柏崎刈羽原子力発電所 6号及び7号炉

緊急時対策所の電源設備について

平成28年10月

東京電力ホールディングス株式会社

図 1-2 3号炉原子炉建屋内緊急時対策所 電源構成

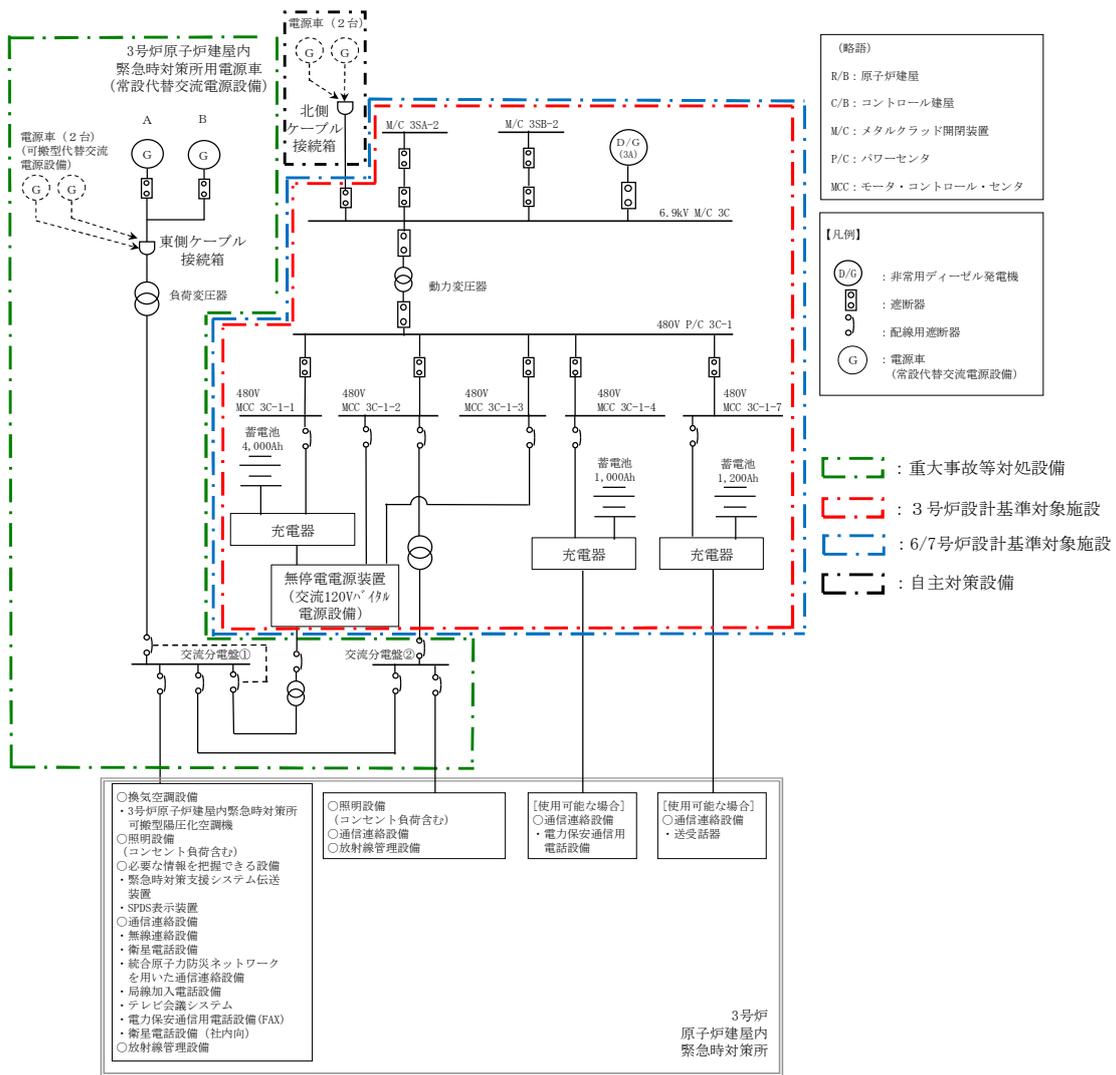
新規制基準適合性審査に係る現地調査（平成28年7月22日）において、「3号炉原子炉建屋内緊急時対策所の原子炉建屋脇の常設電源車が2台同時に使えなくなるケースを想定し、弾力性をもたせるような配慮が必要なのではないか」とのご指摘を頂いた。

3号炉原子炉建屋内緊急時対策所の必要な負荷は、外部電源喪失時、3号炉原子炉建屋東側に設置している常設代替交流電源設備である電源車（以下、3号炉原子炉建屋内緊急時対策所用電源車）から受電可能な設計とする。

3号炉原子炉建屋内緊急時対策所用電源車は、屋外に設置した常設電源車2台で構成する設計とする。必要な負荷は常設電源車1台で供給可能であるが、燃料補給時には2台を並列運転させ、燃料補給が必要な電源車を停止し、燃料補給を行うことで停電なしで、緊急時対策所への電源供給を継続することが可能な設計とする。さらに、格納容器ベント実施後に偶発的な故障が発生した場合においても、停電することなく電源供給を継続することが可能になる。（図1-2, 2-2）

また、3号炉原子炉建屋内緊急時対策所用電源車が機能喪失した場合、荒浜側高台保管場所及び大湊側高台保管場所に配備している可搬型代替交流電源設備である電源車を東側ケーブル接続箱設置場所へ移動し、接続することにより、3号炉原子炉建屋内緊急時対策所の必要な負荷は、電源車から受電可能な設計とする。

なお、図2-2のとおり3号炉原子炉建屋北側にも自主対策設備としてケーブル接続箱（以下、北側ケーブル接続箱）を設置することで、電源車を北側ケーブル接続箱から図1-2に示した3号炉の非常用交流電気設備を経由し、3号炉原子炉建屋内緊急時対策所へ電力を供給可能な設計とする。
